## Dodatek č. 1

Smluvní strany tímto prohlašují, že dne 27. 11. 2020 uzavřely smlouvu o dílo, jejímž předmětem je provedení stavebních prací na veřejné zakázce s názvem: „**III/27229 Vinec, most ev.č. 27229-4**“ (dál jen „**Smlouva o dílo**“). Na základě dohody smluvních stran a ve vazbě na čl. 14. odst. 14 Smlouvy o dílo, uzavírají smluvní strany tento Dodatek č. 1 ke Smlouvě o dílo (dále jen „**Dodatek č. 1**“).

## Změnový list

Popis a zdůvodnění Změny: **Změna založení**

POHLED A-A NA PILÍŘ 1:25

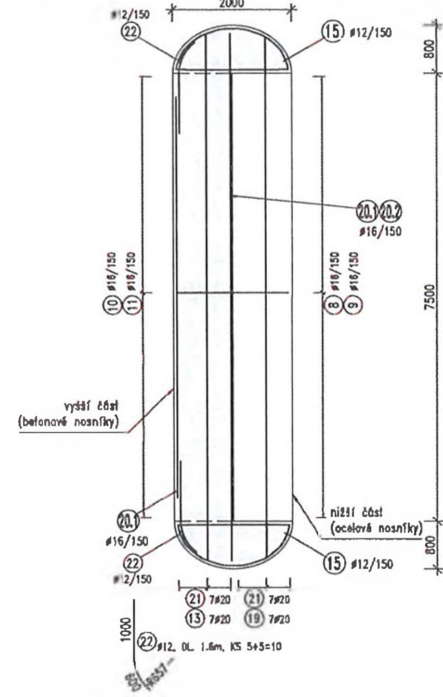
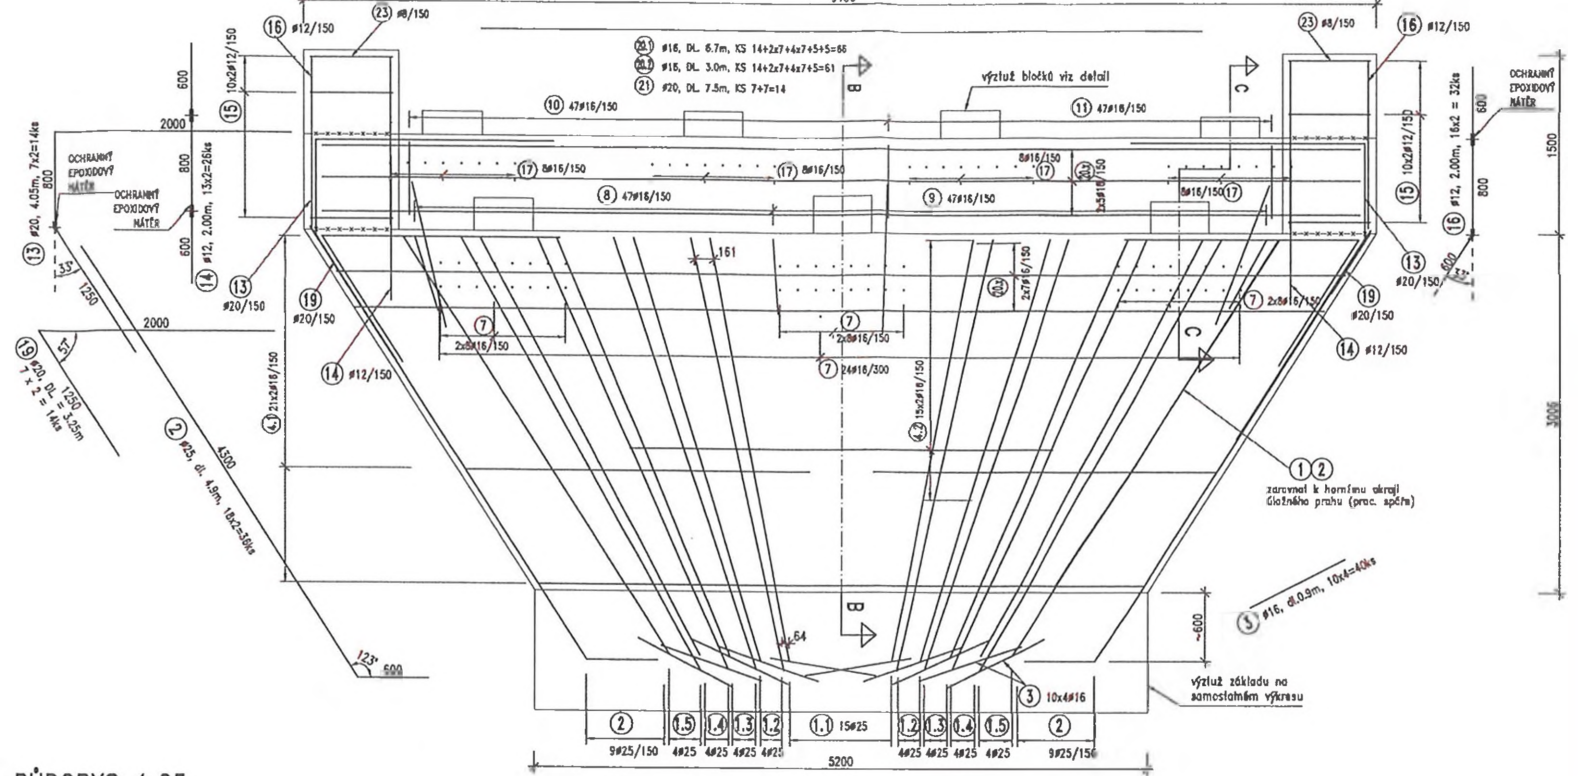
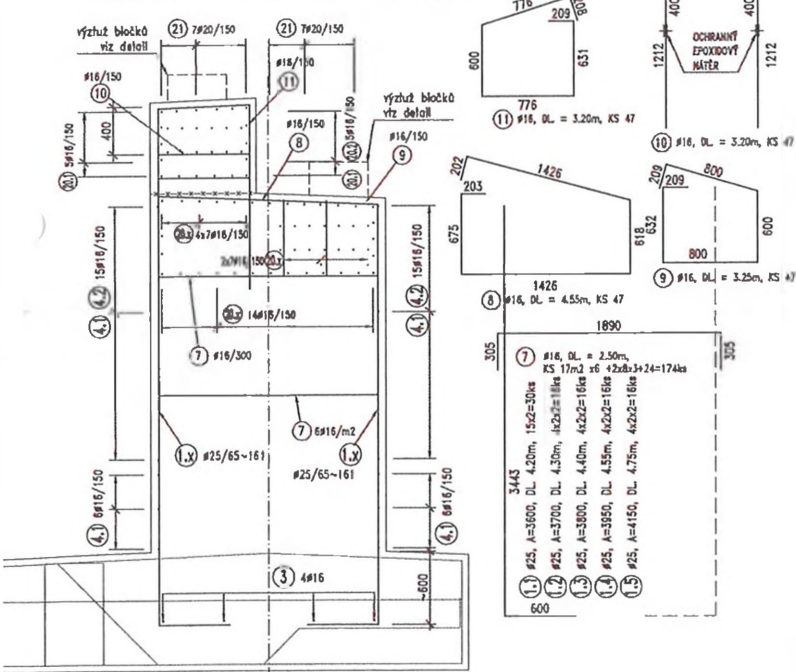
Podle předpokladu zadávací dokumentace (PDPS) měl být plošný základ původního pilíře spojen masivně s patkou opěry do společného základu.

Při realizaci bouracích prací a během odkrývání základové spáry pilířů bylo zjištěno, že masivní patka opěry je spojena se svislým základem původního pilíře jen v krátké horní části a že se tedy jedná o dvě samostatné konstrukce. Z tohoto důvodu nebylo možné realizovat původně plánované založení pilíře čistě na masivním základu původního pilíře zajištěném mikropilotami, ale muselo dojít k celkové úpravě založení.

Projektantem RDS bylo navrženo doplnění železobetonové patky pilíře, která rozloží zatížení z pilíře na masivní patku opěry a na svislý základ původního pilíře. Původní svislý základ pilíře neměl dostatečnou únosnost a byl proto zajištěn mikropilotami. Rozměr železobetonové patky byl navržen tak, aby se opíral o dostatečný objem patky opěry a mikropiloty na straně u koryta řeky byly navrženy v takovém počtu, aby přenesly nezbytnou reakci z pilíře. Na pilířích P2 i P3 byly mikropiloty u základů navrženy obdobně (viz doklady č. 10-12 - RDS).

Tato změna znamená nárůst objemu betonu a výztuže v patce pilíře. Mikropiloty zůstaly v původním objemu.
